## SERVICE INFO – INA 0097

# Promjene u izvedbi remenica za neka natezna ramena pogona pomoćnih agregata

Modeli:	Audi, Ford, Renault Trucks, Seat, Škoda, VW
Kat. Br.:	531 0614 30 534 0138 30 534 0145 10 534 0150 10 534 0176 10

Slika 1: Detaljni izgled prethodne izvedbe remenice (lijevo) i nove izvedbe remenice (desno)

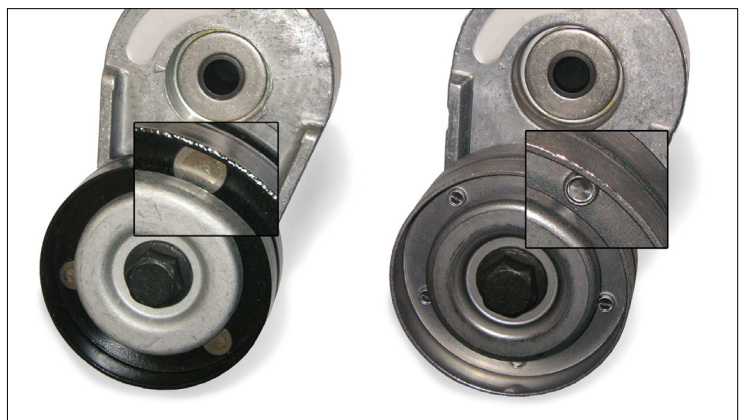
Kao što je prikazano na slici 1, promjene su izvršene u presvučenom sloju radne površine (prethodno crna, sada metalno siva) i u veznom članu između dviju polovica remenice (prethodno spojene zaticima, sada spojene klinom)

U prijelaznoj fazi se može dogoditi da će se isporučivati oba dvije izvedbe. Obje izvedbe zadovoljavaju tehničke specifikacije i mogu se upotrebljavati bez ograničenja za vozila specificirana u katalogu.
